ИНФОРМАЦИОННЫЙ БЮЛЛЕТЕНЬ

Тема: Применение стартера 5432.3708-01 производства ОАО «БАТЭ» г. Борисов Республика Беларусь как альтернатива стартеру AZF 4581 производства фирмы «Искра» Словения на двигателях ЯМЗ.

Модель: ЯМЗ-236HE2-24, ЯМЗ-236HE2-45, ЯМЗ-238M2-40, ЯМЗ-238M2-41, ЯМЗ-6563.10-04, ЯМЗ-6563.10-06, ЯМЗ-65652, ЯМЗ-65654-01, ЯМЗ-6581.10-06, ЯМЗ-6583.10-01, ЯМЗ-7601.10 всех исполнений

Рис. 1 5432.3708-01 ОАО «БАТЭ»

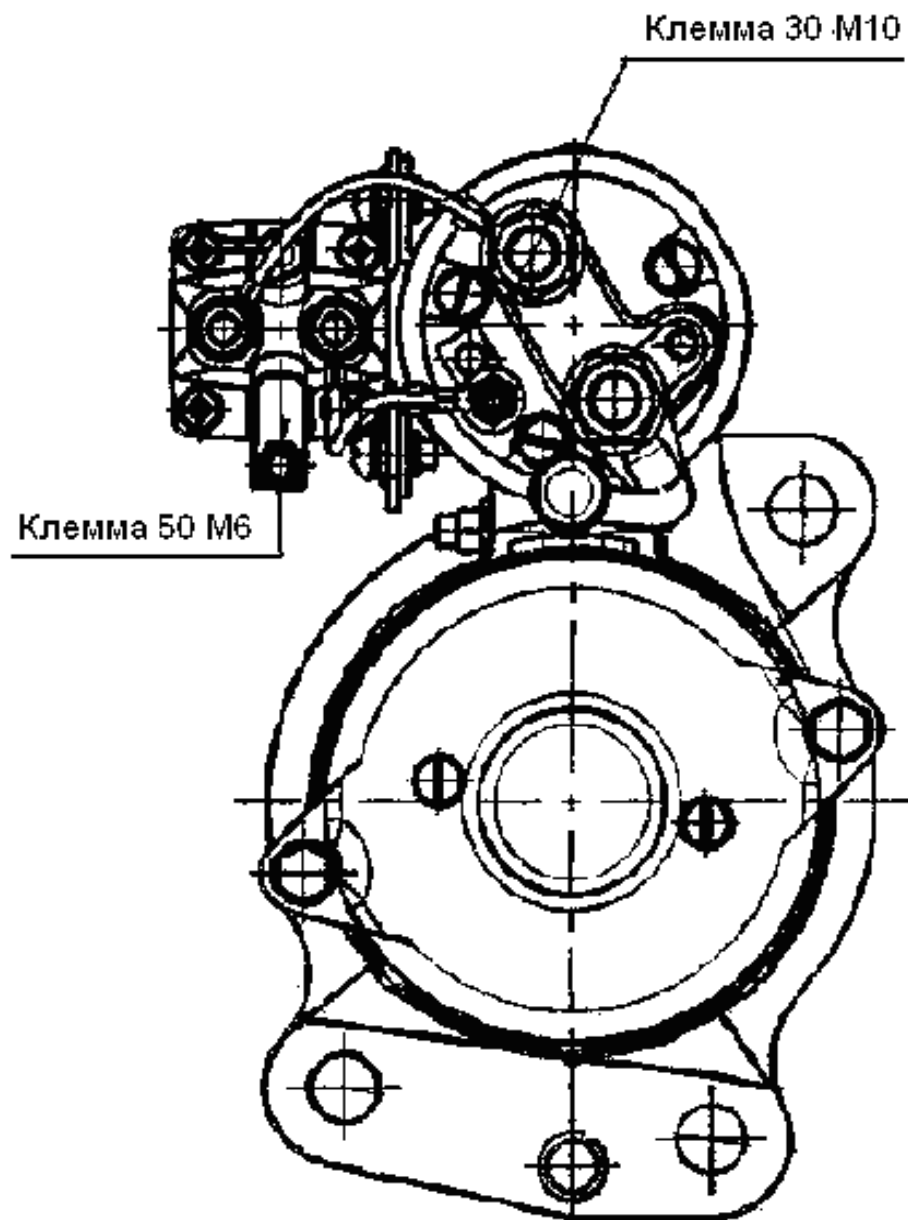
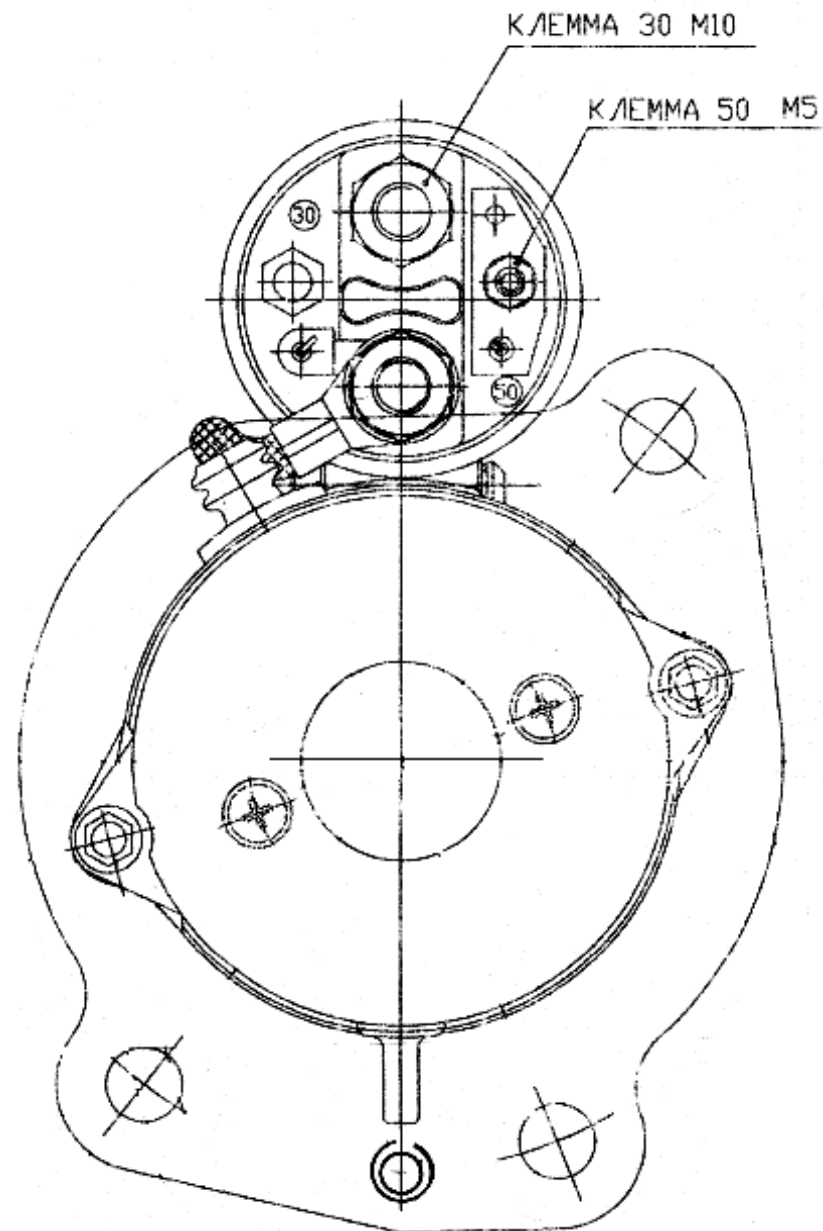
Сообщаем Вам, что с апреля 2013 года на двигателях ЯМЗ-236HE2-24, ЯМЗ-236HE2-45, ЯМЗ-238M2-40, ЯМЗ-238M2-41, ЯМЗ-6563.10-04, ЯМЗ-6563.10-06, ЯМЗ-65652, ЯМЗ-65654-01, ЯМЗ-6581.10-06, ЯМЗ-6583.10-01, ЯМЗ-7601.10 всех исполнений может устанавливаться стартер 5432.3708-01 производства ОАО «БАТЭ» г. Борисов Республика Беларусь, как альтернатива стартеру AZF 4581 производства фирмы «Искра» Словения. Таблица 1.

Наименование	Производство ОАО «БАТЭ» (рис. 1)		Производство фирмы «Искра» (рис. 2)		Взаимозаменяемость
	Обозначение изготовителя	Обозначение ЯМЗ	Обозначение изготовителя	Обозначение ЯМЗ	
Стартер	5432.3708-01	8.9482	AZF 4581	8.8676	Сохранена, за исключением подключения к клемме 50
